STATINIO APŽIŪROS AKTAS

Nr. MBB-T-26/2023-11

Statinio adresas	Taikos g. 26 Neringos sav. Neringos m.
Unikalus Nr.	2397-7000-1010
Statybos metai	
Bendras plotas	2589,97 - kv.m
Statinio paskirtis	gyvenamosios (6.3 punktas STR 1.01.03:2017)
Apžiūros vadovas	inžinierius Vytautas Juknys (kv. atestato Nr. 35236)
Apžiūros kategorija	Kitos papildomos apžiūros
Apžiūros pagrindas	Įvertinti pastato būklę po atliktų darbų
Apžiūros metodas	vizualus
Pastato apžiūros data	2023-11-09
Kita

1.1.

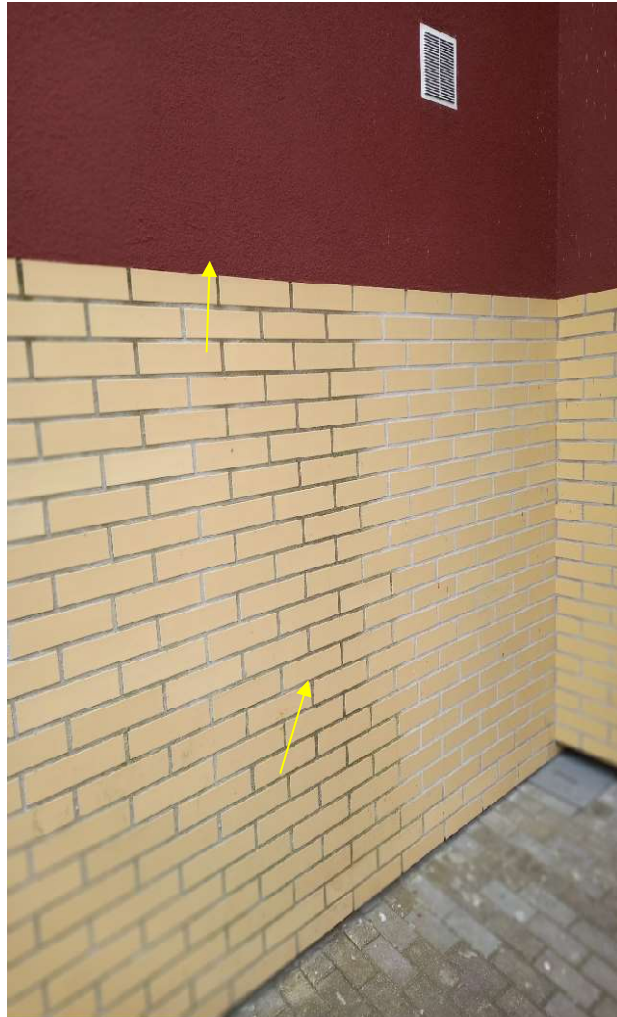
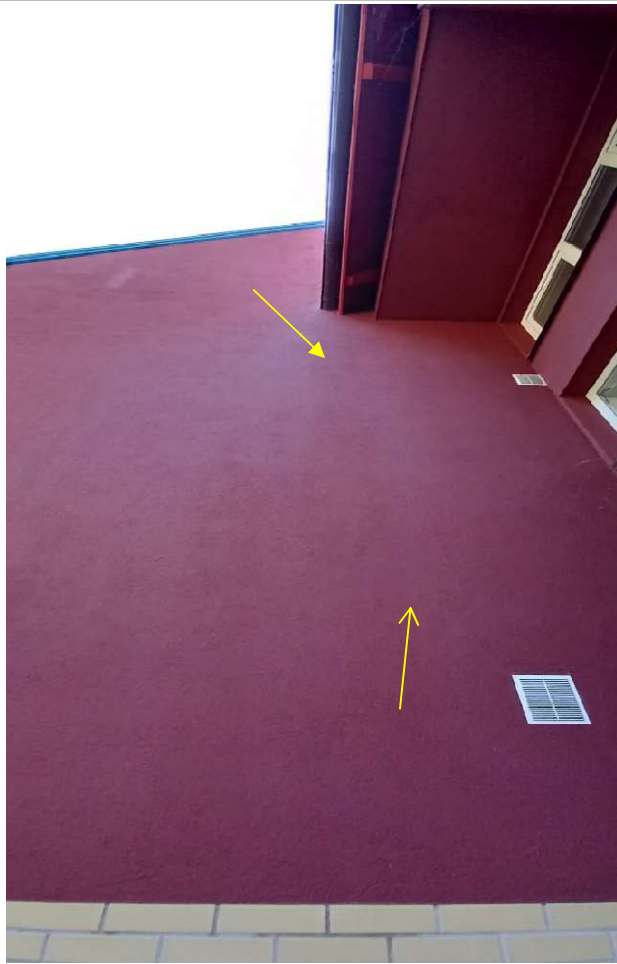
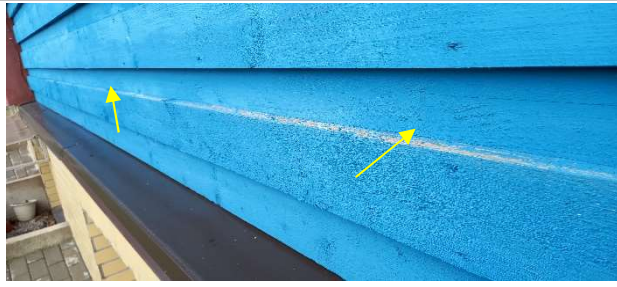
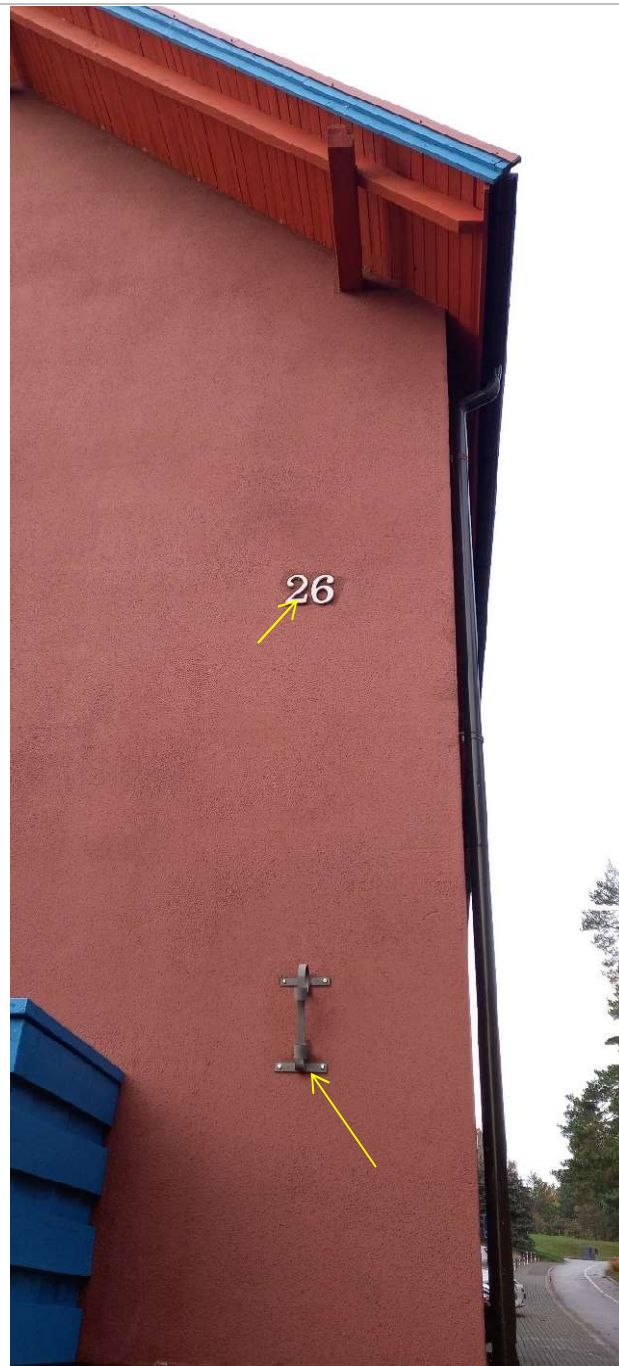
Pastaba: Vizualiai matosi dekoratyvinis tinkas dažytas ir įrengtas ne technologiškai. Matosi vizualiai skirtumas tarp seno ir esamo naujai įrengto. Ne visur nudažytos sienos. Kai kur įrengtas pigmentas ant tos pačios sienos 3 skirtingos spalvos. Tarp namų esanti siena turi apdailos įtrūkimų. Bandyta paviršių uždažyti bet nesėkmingai. Vietomis matosi armavimo tinklelis.

Skardos lakstiniai (laukjo palangės) įrengtos ne technologiškai, esanti skarda priglausta prie sienos ir bandyta užsandarinti hermetiku. Vizualiai matosi plyšiai, per kurios vanduo patenka po palangę. Medinės dailylentės iš kiemo pusės yra ne visur tolygiai nudažytos lentos, dalis lentų nudažytos nepašalinus žievės.

Iš jėgimo pusės esanti lietlovis nesurenka visą vandenį ko pasekoja vanduo patenka ant sienos ir gadina apdailą.

Matosi klinkerio plytelių siūlės patamsėjusios nuo vandens pastovaus patekimo.

Balkono perdengimo plokštės vietomis pasidengusios balto dėmėmis, tikėtina dėl vandens pratekėjimo į konstrukcija.

Dalies klinkerio plytelių cokolio dalį yra atkibusios ir nukritusios. Išplautas gruntas, įkritusi nuogrinda ties lietloviu iš balkono pusės prie jėgimo į butą.

Rekomendacijos : Rangovas privalo atlikti darbus technologiškai, pagal projekto techninius reikalavimus ir projektinius sprendinius.

2.1

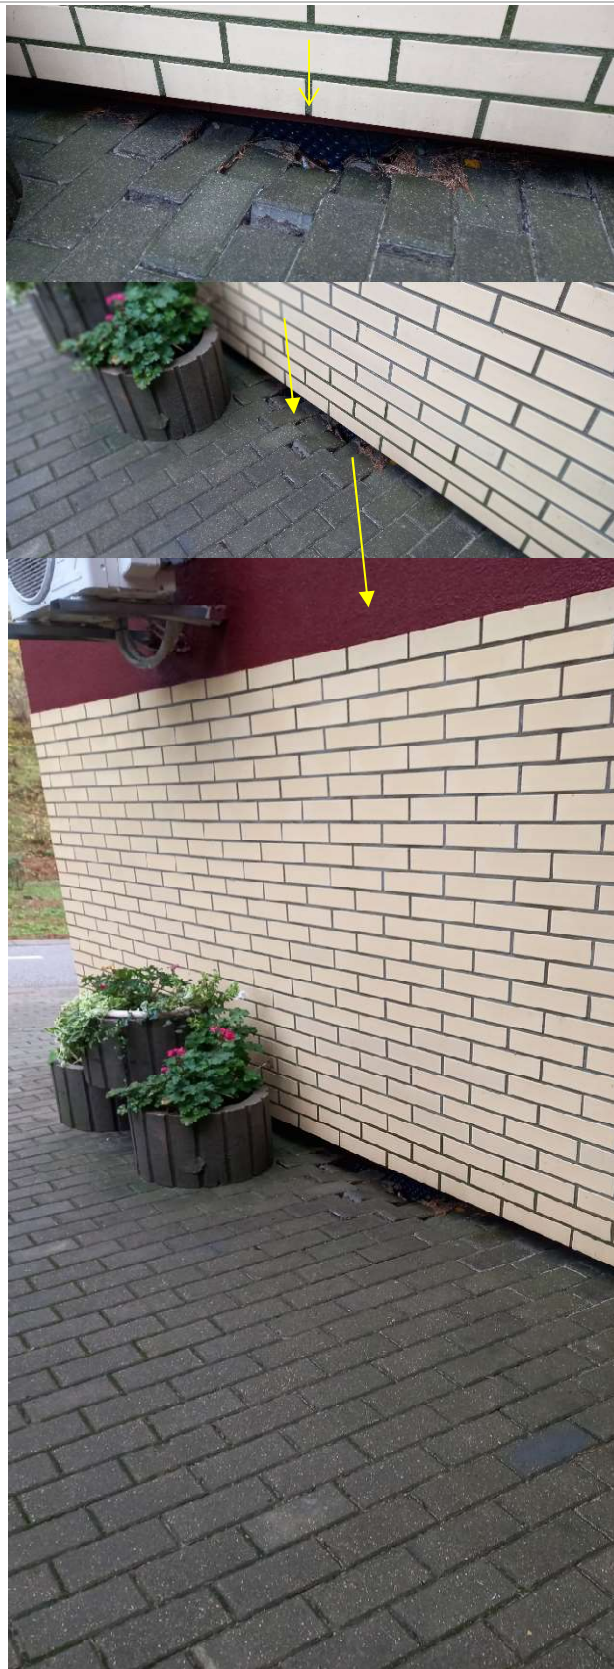
Pastaba: prie įėjimo esanti nuogrindos dalis yra kritusi dėl pasėdusio grunto. Tikėtina gruntas nesutankintas technologiškai ko pasekoja sukrito trinkelų danga apie 0,8 m² ploto.

Rekomendacijos: Rangovas privalo atlikti darbus technologiškai, pagal projekto techninius reikalavimus ir projektinius sprendinius.
